## **PARECER DA COMISSÃO DE AVALIAÇÃO**

PROJETO REFORMULADO DE ACORDO COM O PREVISTO NO N.º 2 DO ARTIGO 16º DO DECRETO-LEI N.º 151-B/2013, DE 31 DE OUTUBRO, NA SUA REDAÇÃO ATUAL

**“Central Solar Fotovoltaica dos Arrochais, Subestação e Linha de Ligação à Rede, a 400 kV”**

**(AIA 3435)**

Fig. 2 – Análise da afetação do Projeto na ZPE Mourão/Moura/Barrancos

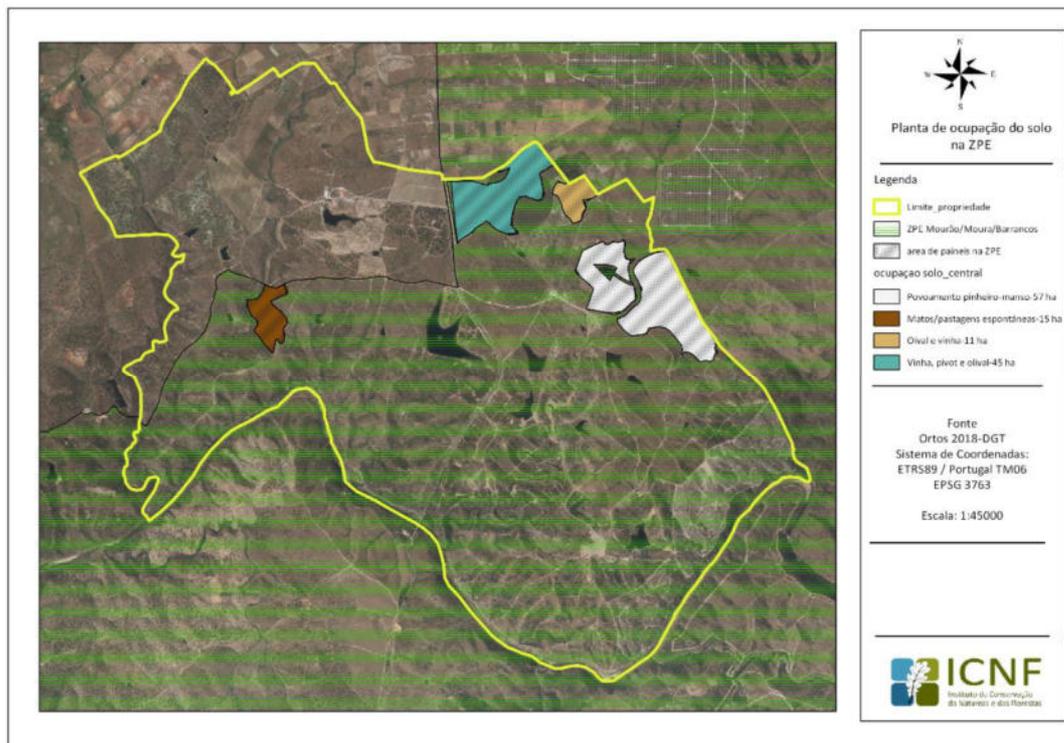
No Projeto reformulado, a ocupação da ZPE reduziu-se em mais de 122 ha (passou de 270 ha para aproximadamente 148 ha).

Analisando em pormenor a afetação das áreas da ZPE, verifica-se que dos 148 hectares ocupados pela Central, 57 hectares correspondem a povoamento de pinheiro-manso, 56 hectares correspondem a áreas agrícolas (olival, vinha e pivot) e 15 hectares correspondem a matos/pastagens espontâneas (ver figura abaixo), sendo que a área de povoamento de pinheiro-manso e a área de matos/pastagens espontâneas correspondem a áreas de habitats de alimentação de grandes águias, dentro da ZPE Mourão/Moura/Barrancos.

Conforme referido no parecer anterior, as populações destas espécies dependem em grande medida da presa coelho, e de espaços abertos ou com mosaico de matos, pastagens e arvoredos. A perda do habitat poderá ter um alcance muito significativo nas populações destas espécies na ZPE de Mourão/Moura/Barrancos.

Figura 3 – Visualização das áreas afetadas a projetos: blocos de rega (Caliços-Machados e Caliços-Moura não estão representados cartograficamente) centrais solares fotovoltaicas e corredores de LMAT, existentes e propostas

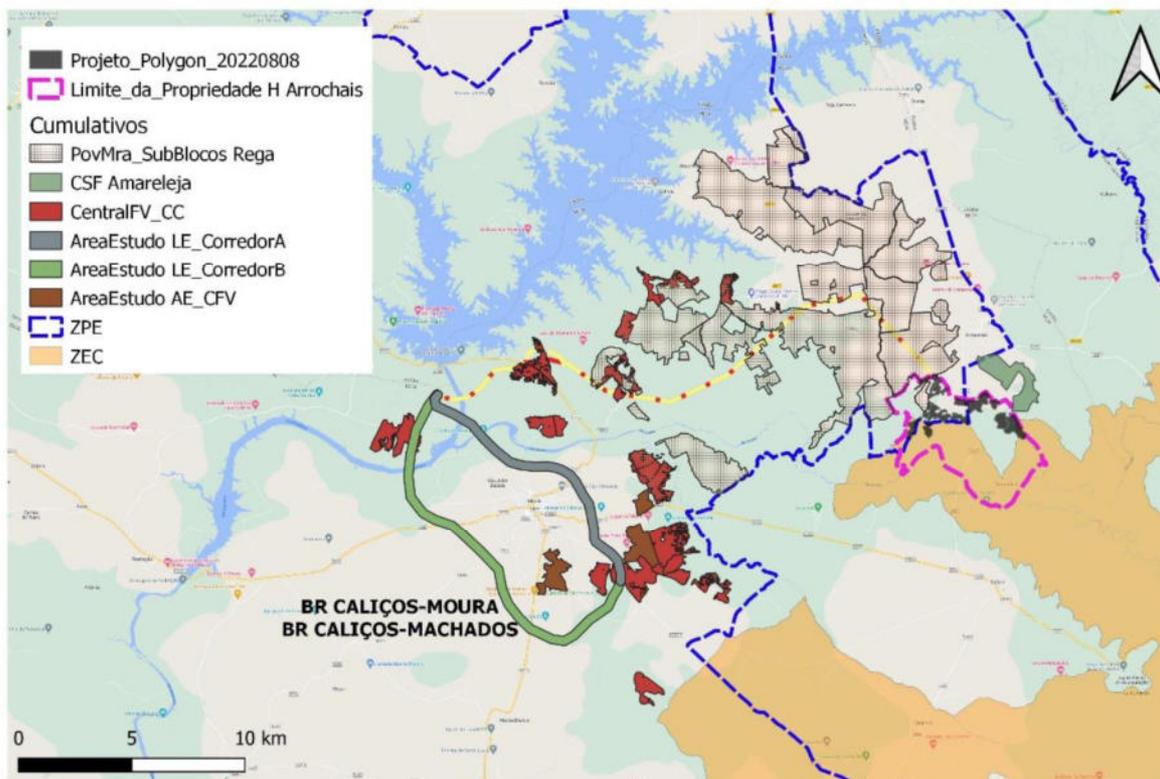
A Central Fotovoltaica em avaliação localiza-se muito próximo, apenas a cerca de uma centena de metros, da Central Solar da Amareleja (234 ha) inserida quase integralmente na ZPE, em funcionamento desde 2008 e que constituiu durante muito tempo uma referência mesmo à escala internacional, pela sua dimensão. Fora da ZPE, ter-se-á que considerar a Central localizada a NNO da povoação de Amareleja, a cerca de 2,5 km, com cerca de 27 ha e a da Tapada, com cerca de 33 hectares, sendo que o conjunto das 4 centrais perfaz uma área total com cerca de 690 ha cobertos com painéis (figura abaixo).

Esta expansão previsível de áreas dedicadas à produção de energia elétrica a partir do sol provoca uma inevitável cumulatividade, pelo ganho de expressão das áreas ocupadas com este tipo de equipamentos e infraestruturas associadas, nomeadamente as respetivas linhas elétricas aéreas.

Acresce ainda a estes impactes a presença de extensas áreas de blocos de rega (cerca de 15 000 ha) que limitam a disponibilidades de áreas de caça para as aves.
